**Verslag huishoudelijke elektrische installatie op laagspanning en zeer lage spanning****Algemeen:**

Referentie: 008-20260327-05	Datum controle: 27/03/2026
Keurder: 008

Eigenaar:	Huybregts	EAN-code:	Onbekend
Adres installatie:	Lindestraat 32, 3471 - Hoeleden	Nummer teller(s):	33713168
		Distributienetbeheerder installatie:	Fluvius
Datum uitvoering installatie:	☒ Vóór 01/10/1981 ☐ Tussen 01/10/1981 en 01/06/2020 ☐ Vanaf 01/06/2020		
Type:	☒ Wooneenheid ☐ Niet-huishoudelijk ☐ PV ☐ Batterij ☐ Laadpaal

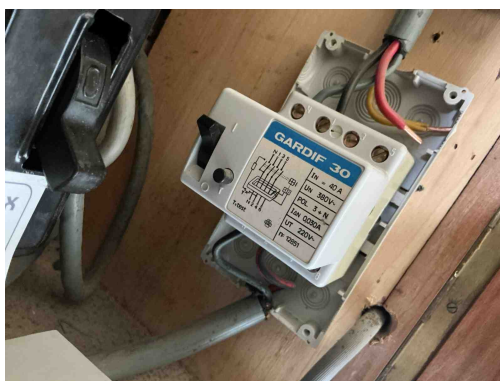
B25 - De interne bekabeling in het elektrisch bord kan overbelast worden door de toegenomen stroom in de installatie (parallele bron) (Boek 1: 4.4.1.1).

Opmerking: Oa meter 60A, hoofddiff 40A

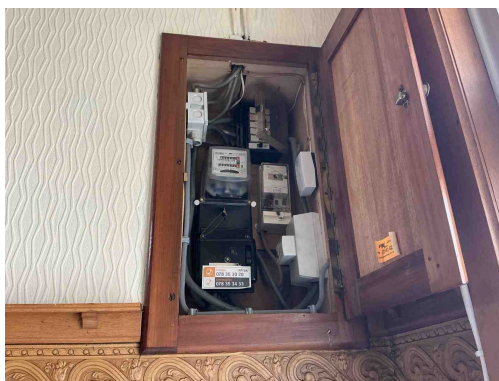
B25 - De interne bekabeling in het elektrisch bord kan overbelast worden door de toegenomen stroom in de installatie (parallele bron) (Boek 1: 4.4.1.1).

Opmerking: Oa meter 60A, hoofddiff 40A

D24 - De differentieelstroombeschermingsinrichtingen die worden geplaatst in huishoudelijke installaties dienen tenminste van het type A te zijn (Boek 1: 5.3.5.3).

Opmerking: Oa bord 1

D04 - De hoofddifferentieelstroominrichting is niet verzegelbaar (Boek 1: 4.2.4.3).

Opmerking: Oa bord 1

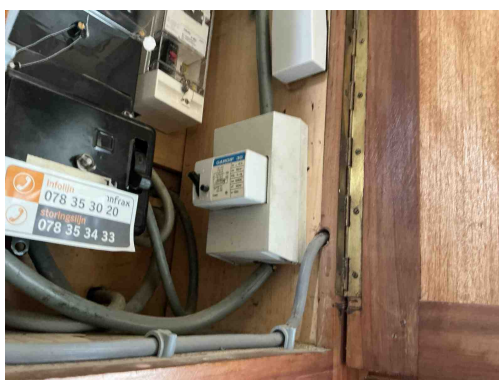
B02 - Het elektrisch verdeelbord is onvoldoende bereikbaar (Boek 1: 5.3.5.1).
Opmerking: Oa te hoog geplaatst

B17 - De voedingsspanning is niet op elk bord vermeld (Boek 1: 3.1.3.3).
Opmerking: Oa bord 1, bord 2, bord 3

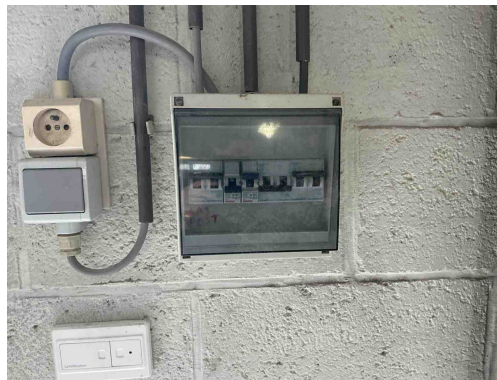
B29 - Het elektrisch verdeelbord in een huishoudelijke ruimte is niet voorzien van een deur (Boek1: 5.3.5.1).
Opmerking: Oa bord 1

B17 - De voedingsspanning is niet op elk bord vermeld (Boek 1: 3.1.3.3).
Opmerking: Oa bord 1, bord 2, bord 3

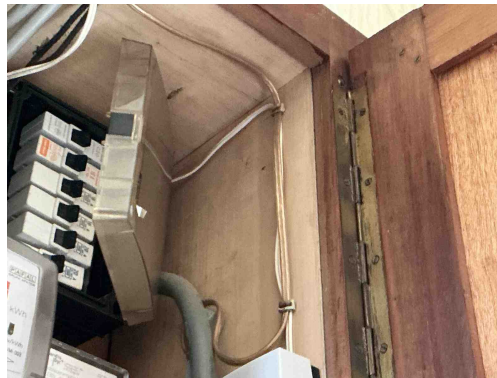
B17 - De voedingsspanning is niet op elk bord vermeld (Boek 1: 3.1.3.3).

Opmerking: Oa bord 1, bord 2, bord 3

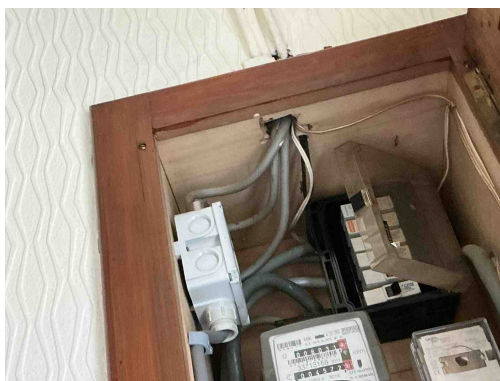
C21 - Het gebruik van geleiders van het type VOB, zonder bijkomende afscherming is niet toegestaan (Boek 1: 5.2.9.6).

Opmerking: Oa naast bord 1

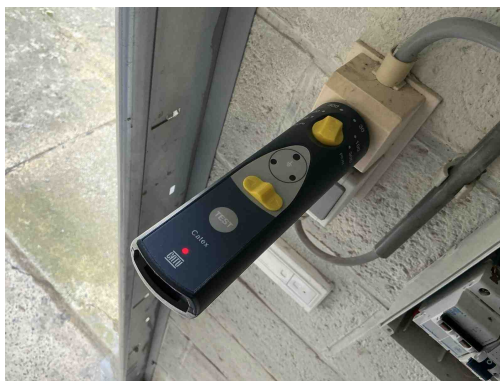
C13 - Onvoldoende bevestiging van de leiding(en) (Boek 1: 5.2.9.5).
Opmerking: Oa naast bord 2

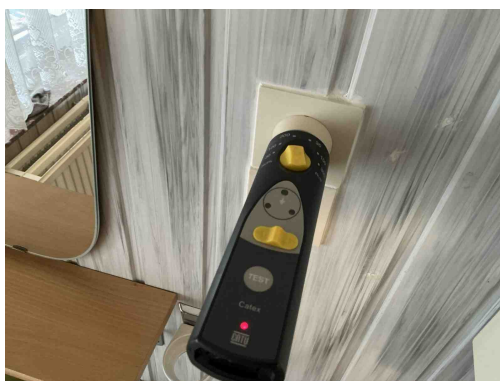
A16 - Er is geen continuïteit van de beschermingsgeleider van de contactdoos (Boek 1: 5.4.3.4).
Opmerking: Oa living, badkamer, garage,...

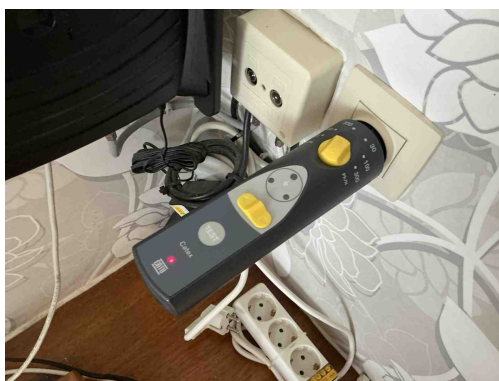
A16 - Er is geen continuïteit van de beschermingsgeleider van de contactdoos (Boek 1: 5.4.3.4).
Opmerking: Oa living, badkamer, garage,...

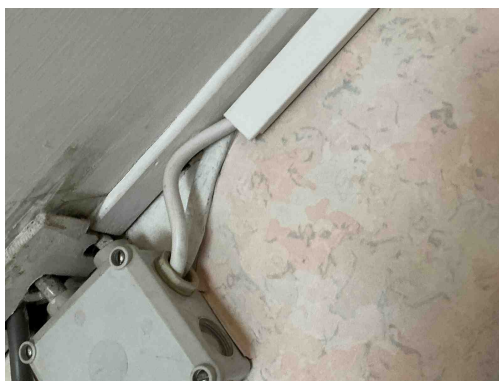
A16 - Er is geen continuïteit van de beschermingsgeleider van de contactdoos (Boek 1: 5.4.3.4).
Opmerking: Oa living, badkamer, garage,...

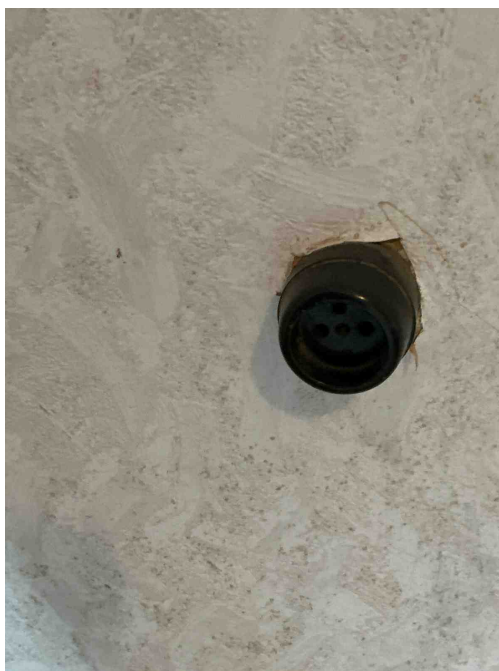
T21 - Het elektrisch materieel is niet geplaatst volgens de voorschriften van de fabrikant/ regels van goed vakmanschap . (Boek 1: 1.4.1.3)

Opmerking: Oa verlengkabel niet toegelaten voor de toepassing slaapkamer 1

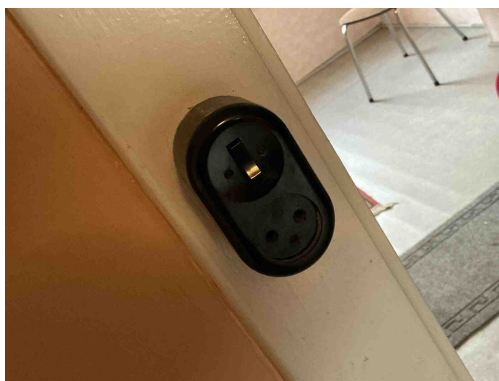
T11 - De contactdozen waarvan de toegekende stroomsterkte maximaal 16A en de toegekende spanning maximaal 250V bedraagt en niet bedoeld zijn voor de voeding van een of meerdere verbruikstoestellen voor een specifiek doel en niet geplaatst zijn in of op schakel- en verdeelborden, beschikken niet of IPXX-D (incl. gemeenschappelijke delen residentieel geheel) (Boek 1: 4.2.2.3/5.3.5.2).

Opmerking: Oa slaapkamer 2, slaapkamer 3, slaapkamer 4

T13 - Opbouwcontactdozen en/of -schakelaars zonder achterplaatje mogen niet rechtstreeks op een brandbare ondergrond bevestigd worden (Boek 1: 4.3.3.5).

Opmerking: Oa slaapkamer 3, slaapkamer 4

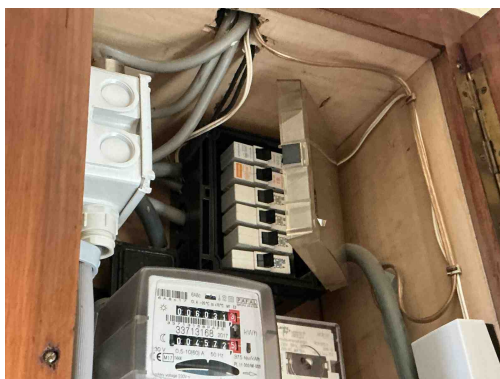
T11 - De contactdozen waarvan de toegekende stroomsterkte maximaal 16A en de toegekende spanning maximaal 250V bedraagt en niet bedoeld zijn voor de voeding van een of meerdere verbruikstoestellen voor een specifiek doel en niet geplaatst zijn in of op schakel- en verdeelborden, beschikken niet of IPXX-D (incl. gemeenschappelijke delen residentieel geheel) (Boek 1: 4.2.2.3/5.3.5.2).

Opmerking: Oa slaapkamer 2, slaapkamer 3, slaapkamer 4

T13 - Opbouwcontactdozen en/of -schakelaars zonder achterplaatje mogen niet rechtstreeks op een brandbare ondergrond bevestigd worden (Boek 1: 4.3.3.5).

Opmerking: Oa slaapkamer 3, slaapkamer 4
